**Avis de la Mission régionale d'autorité environnementale de
Nouvelle-Aquitaine sur le projet de modification simplifiée n°1 du
plan local d'urbanisme (PLU) de la commune du Verdon-sur-Mer
(Gironde)**

n°MRAe 2024ANA65

Dossier PP-2024-16020

Plan de zonage en vigueur sur les emprises du GPMB et identification des sites de projet (Source : note de présentation complémentaire au rapport de présentation, page 37)

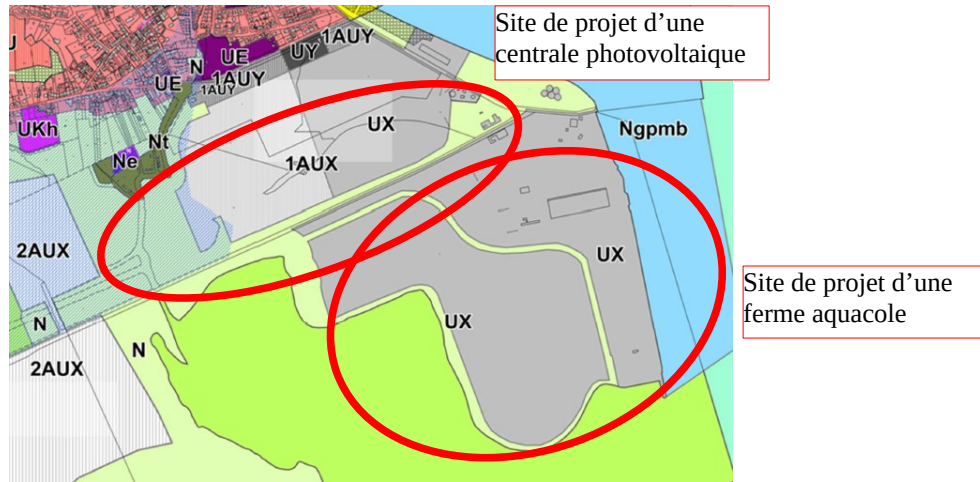
Sur les 45 hectares des zones 1AUX et UX susceptibles d'accueillir une centrale photovoltaïque, il est prévu l'aménagement de 27,5 hectares. L'OAP couvrant les emprises du GPMB est modifiée en étendant les zones non constructibles au vu des sensibilités naturelles en présence, en particulier des zones humides. Cependant, les OAP sont opposables selon un simple rapport de compatibilité dans le cadre d'une demande d'autorisation d'urbanisme ; et le règlement graphique de la zone n'est pas modifié.

La MRAe recommande de modifier également le règlement graphique de la zone susceptible d'accueillir la centrale photovoltaïque afin de protéger réglementairement par un classement en espace naturel protégé les zones humides et la zone de recolonisation du site par la faune et la flore.
